**REGULERINGSFORSLAG TIL  
OFFENTLIG ETTERSYN**

**Fagnotat**

**Forslag til detaljregulering – offentlig ettersyn  
Fana, Gnr. 40, Bnr. 187 mfl., Sætervegen, Reguleringsplan  
arealplan-ID 70040000**

Figur 2. Utsnitt fra stedsanalysen Skjold, som viser utbyggingssoner og overordnede strukturer. Nytt utbyggingsområde er markert med rød sirkel.

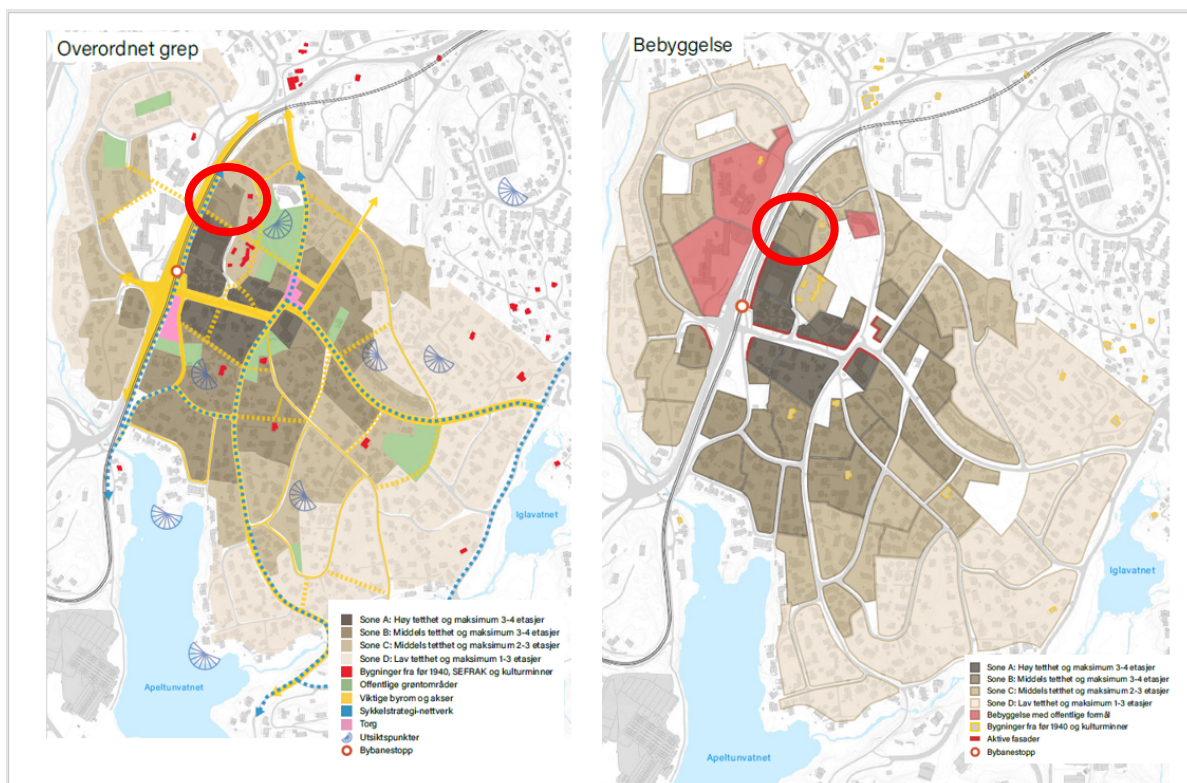
Byggehøyder som planforslaget legger opp til er mellom 2-5 etasjer og dermed høyere enn anbefalinger i stedsanalysen. PBE vurderer likevel at planforslaget er i tråd med øvrige tematiske anbefalinger i stedsanalysen, hvor planforslaget tilbyr en variert typologi som gradvis tilpasser seg omgivelsene og det legges opp til nye tverrforbindelser i tråd med stedsanalysen.

Figur 3. Planforslag til offentlig ettersyn i 2022 (til venstre), revidert planforslag 2024 (til høyre).

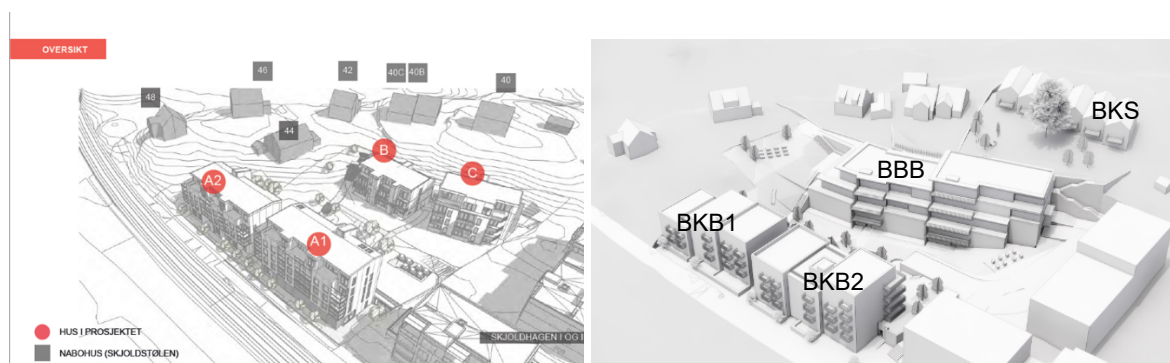
Da planforslaget ble lagt ut på offentlig ettersyn i 2022 anbefalte PBE en nedjustering til maks 4 etasjer mot Fanavegen og at bebyggelsen innenfor BBB måtte bearbeides i skala og utforming. I merknadsmøtet avholdt i etterkant av offentlig ettersyn anbefalte PBE en byggehøyde innenfor felt BBB på maks k. + 60. Dette av hensyn til naboer i bakkant slik bebyggelsen var plassert.

Revidert planforslag som nå legges ut på nytt offentlig ettersyn er bearbeidet, men utnyttelse og byggehøyder er ikke nedskalert. For felt BBB har bebyggelsen et mye større volum enn forslag i 2022, og byggehøyder er økt fra k+ 63,5 til k +64 i sør. Tabell under viser høyder og volum for planforslag som var ute til offentlig ettersyn i 2022 (rød tekst) og revidert planforslag i 2024 (blå tekst). Antall boenheter er også økt fra 55 til 76 enheter.

Selv om omarbeidet plangrep ikke følger opp tidligere tilbakemeldinger, vurderer PBE at bebyggelsen innenfor BBB gir en bedre tilpassing til terreng og omgivelser. Ved å flytte bygget tett opp til skrenten vil en fjerne «trakt» i bakkant av BBB, og det blir en mer «sømløs» overgang mellom bebyggelse og terreng. Det legges opp til terrasseblokk, og høydevirkning fra gårdsrom vil derfor være mindre. I øverste etasje i BBB vil det bli direkte kobling til terreng mot BKS, og det er også utganger til terreng i nordlig del. Dette er positive grep som gir bedre tilgjengelighet.

Figur 4. Øverst til venstre: Blå stiplet linje viser fotavtrykk i mai 2023. Øverst til høyre: Illustrasjonsplan til innlevert planforslag. Nede: Snitt gjennom felt BBB. Rød stiplet linje viser forslag til justering av bebyggelsen.

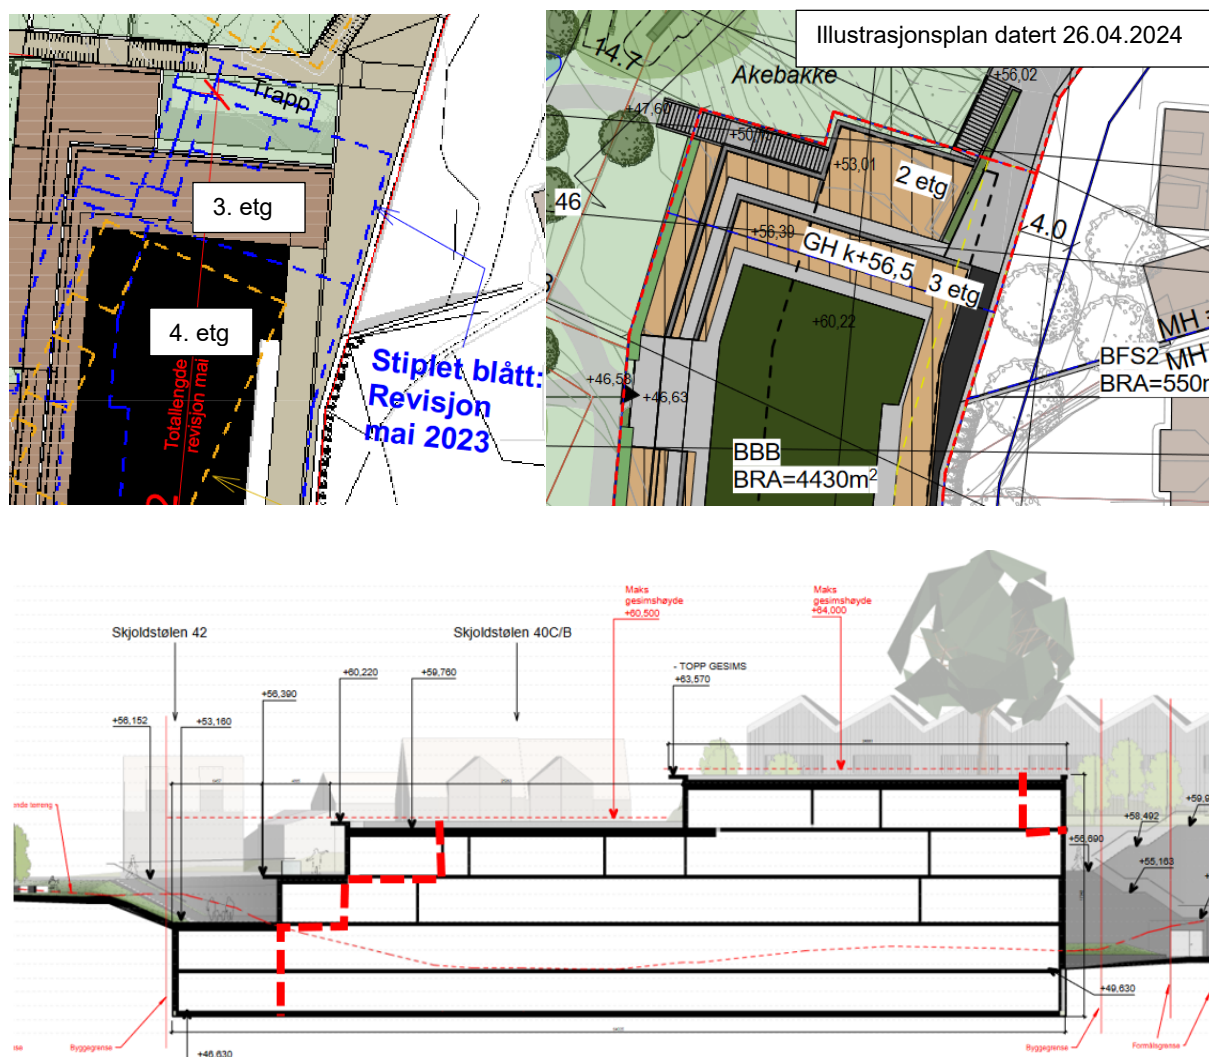
Det har vært avholdt flere møter mellom plan- og bygningsetaten, byarkitekten, byantikvaren og forslagsstiller for å diskutere revidert planforslag. Gjennom denne prosessen har terrasseblokken økt i fotavtrykk og høyder, noe PBE har påpekt i flere møter. Endringer skyldes delvis tilpasninger til adkomst for bygg i BKS og gangadkomst i bakkant av terrasseblokk. Figur 4 viser endringer av fotavtrykk gjennom prosessen. Etter vår vurdering må planforslag bearbejdes, særlig i nordlig del av bygget. PBE er positiv til fotavtrykk vist som stiplet blå linje i figur 4, som viser en bedre tilpasset bebyggelse til terreng og omgivelser. Det anbefales justeringer av fotavtrykk og høyder, som vist nederst i figur 4. Dette må justeres til 2. gangs behandling.

*Figur 7. Eksisterende mur langs Sætervegen til venstre og ny mur og trapp med trafo til høyre, hentet fra planbeskrivelsen.*

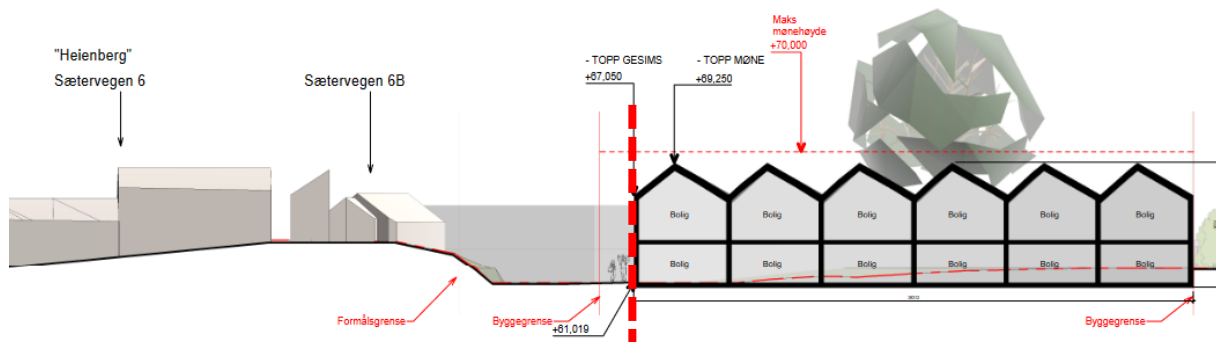
Planforslaget legger opp til store terrenginngrep, særlig i tilknytning til terrasseblokk i felt BBB. Revidert planforslag medfører et større masseuttak (ca. 6000 m<sup>3</sup> mer) enn forslag som lå ute på offentlig ettersyn i 2022. Dette vil medføre et større masseoverskudd som må transporteres bort og deponeres da det er begrenset hvor mye masser som kan gjenbrukes innenfor planområdet. PBE vurderer at de negative konsekvensene kan aksepteres, da det vil være mindre synlige skjæringer/murer ved ferdig etablert situasjon. Vi ber imidlertid om en vurdering på terrenghøyder og tilpasning i bakkant av BBB, da vi stiller spørsmål til terrengtilpasningen her. Terrenghøyde i bakkant av BBB ligger på ca. k +57 i dagens situasjon, og bygget er planlagt med en høyde på k+64. Det er behov for å møte terreng grunnet adkomst til rekkehus i BKS, men det må vurderes om det er mulig å få til dette på en god måte uten å bygge opp terreng i bakkant. Dette vil kreve høyere murer enn det vi vurderer som nødvendig, se figur 7. Det må gjøres rede for dette til 2. gangs behandling.

I bestemmelsene er det sikret at støttemurer inntil 3 meter skal utføres i naturstein eller betong og ha god arkitektonisk utførelse. Murer høyere enn 3 m skal avtrappes, eventuelt beplantes og/eller aktiviseres, jf. bestemmelse 2.3.2. Det foreslås unntak for dette i sør, hvor bestemmelse 3.14.3 åpner for mur med høyde på inntil 8 meter uten avtrapping, i forlengelse av eksisterende skjæring/mur i sør, se figur 7. PBE vurderer at dette ikke kan aksepteres. Eksisterende mur langs Sætervegen er en høy betongmur og det er ikke ønskelig å

videreføre dette uten at det gjøres tiltak for å redusere høydevirkningen og det estetiske uttrykket. Krav til materialbruk for å redusere høydevirkninger må sikres for trapp til 2. gangs behandling. Vi oppfordrer også forslagsstiller til å se på muligheten for beplantning langs eksisterende skjæring/mur langs Sætervegen.

Figur 9. Plankart til offentlig ettersyn til venstre, og revidert forslag 2024 til høyre, hvor f\_SGG2 foreslås regulert som del av BFS1. Rød heltrukken linje viser dagens forbindelse, og rød stiplet viser en mulig fremtidig forbindelse.

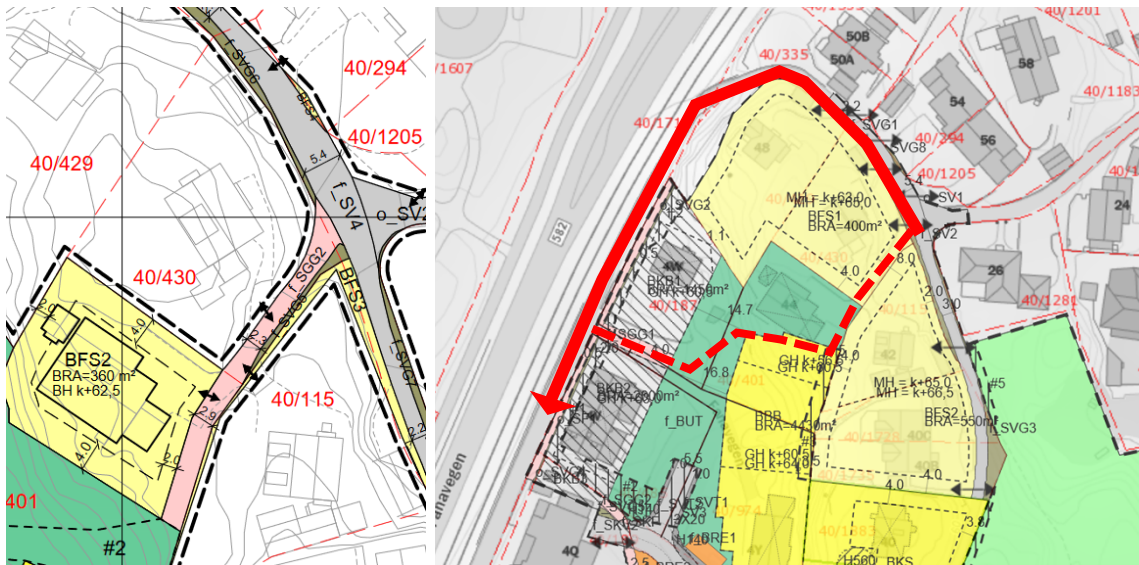
Til offentlig ettersyn i 2022 var det foreslått en gangforbindelse i nord, se figur 9. Denne er nå tatt ut av planforslaget, og foreslås regulert til BFS1. Dette for å imøtekomme naboinnspill. PBE er enig i innspill fra naboer, at Skjoldstølen fungerer som en god forbindelse i dag. PBE vurderer derimot at det vil være uheldig at denne forbindelsen reguleres til BFS1, da dette kan hindre fremtidig ferdsel gjennom området. Det vil ikke være i tråd med intensjoner i KPA 2018 om ferdselsårer og gangnett med maks 70 m mellom. Det anbefales derfor ikke at privatvei reguleres til BFS1, men til SGG, fra f\_SV4 og frem til UTE. Alternativt kan det vurderes bestemmelsesområde som sikrer at veien skal være åpen for ferdsel. Dette må rettes til 2. gangs behandling.
